## SMÍÐJUVEGUR 68-76

Breyting skv. 1.mgr. 43.gr. skipulagslaga nr. 123/2010

Erindi frá fundi skipulagsráðs nr. 167, 15.Júlí 2024

## TILLAGA BREYTT DEILISKIPULAG

Skýringarmynd: Tillaga að ásýnd byggingar eftir breytingu séð frá Norð-austri

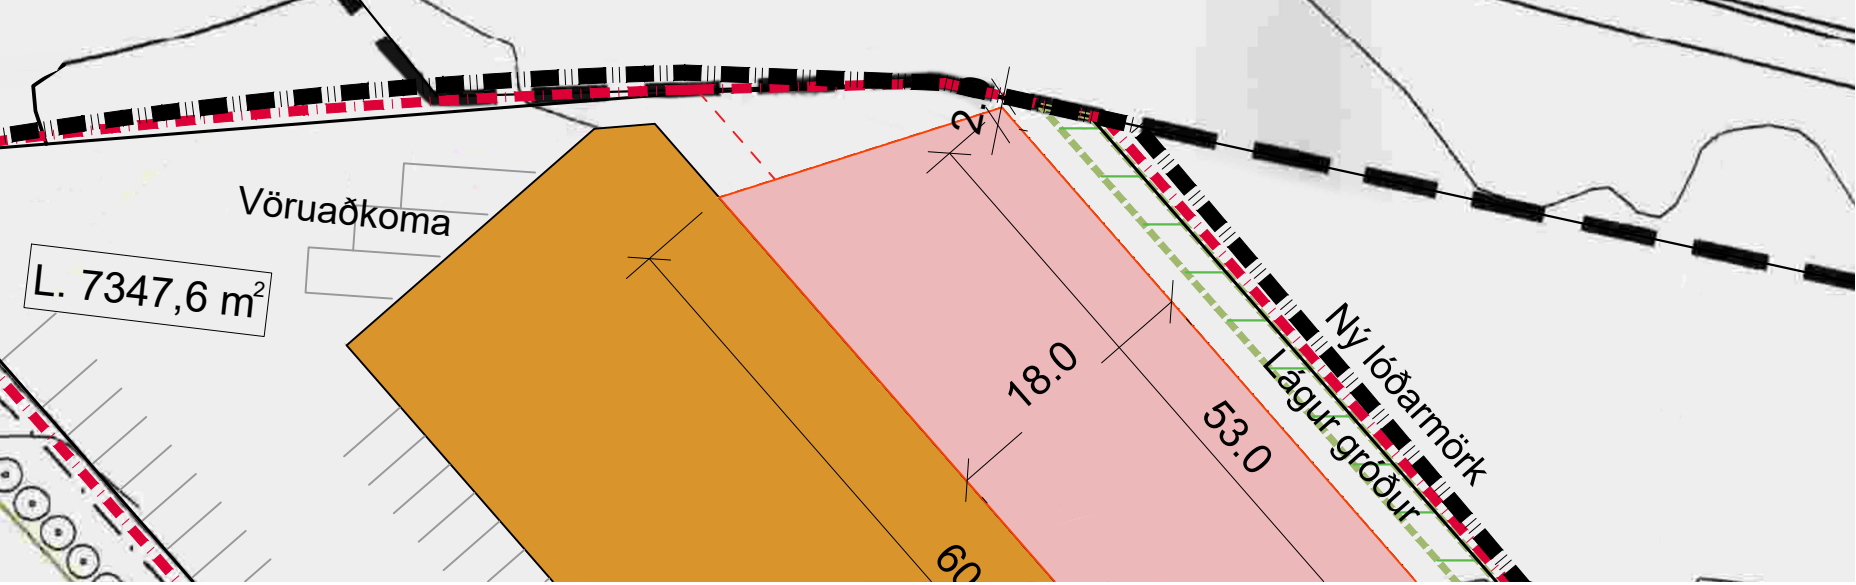
Sótt er um að koma fyrir 1093m<sup>2</sup> viðbyggingu við núverandi hús á lóðinni. Lóðarmörk breytast í samræmi við fyrirhugaða viðbyggingu og stækka til norðausturs og mörk skipulagssvæðis breytast einnig í samræmi við tillögu að lóðarstækkun.

- Byggingar magn er 3012,7m<sup>2</sup>
- Byggingarmagns verður 4105,7 m<sup>2</sup>
- Heildar aukning byggingarmagns 1093 m<sup>2</sup>
- Lóðin er 6049 m<sup>2</sup> (samkvæmt mæliblaði, dagsett 05.04.2004)
- Lóðin verður 7471,3m<sup>2</sup>
- Heildar lóðarstækkun 1422,3 m<sup>2</sup>
- Nýtingarhlutfall er 0,50
- Nýtingarhlutfall verður 0,55
- Unnið verður með blágrænar ofanvatnslausnir, t.d. með grænu þaki í samræmi við Aðalskipulag Kópavogs.
- Kvð um trjágróður meðfram lóðarmörkum til norðausturs. Gert er ráð fyrir 2 metra breiðu gróðurbelti.
- Bílastæði haldast óbreytt og komið verður fyrir 18 hjólastæðum á lóð í samræmi við bíla- og hjólastæðaviðmiði Aðalskipulags Kópavogs 2019-2040.

Byggingin er að mestu á einni hæð þar sem lager verður, þó er hún með millidekki lengst til austurs þar sem starfsmannaaðstaða verður stækkuð. Millidekkið verður í sama kóta og 2.hæð í núverandi byggingu.

Efnisval viðbyggingar er hugsað sem lárétt grá bárúklæðning í samræmi við klæðningu á byggingu sem nú þegar er til staðar. Frágangur og uppdeiling fasöðu í samræmi við uppdeilingu á núverandi húsi. Gler í fasöðu til austurs í samræmi við núverandi hús sem gefur birtu inn í viðbyggingu.

Þak myndar skyggni að hluta til til austurs(sjá skýringarmynd). Heildar hæð byggingar er hugsuð ekki hærr en 8m þannig að viðbygging stallast niður frá núverandi byggingu Tengis.

Nýbygging er lægri en núverandi bygging. með grænu þaki(sedum) Gróðurbelti fylgi nýjum lóðarmörkum til norðurs og norðausturs. Runnagróður með lágum trjám inn í bland.
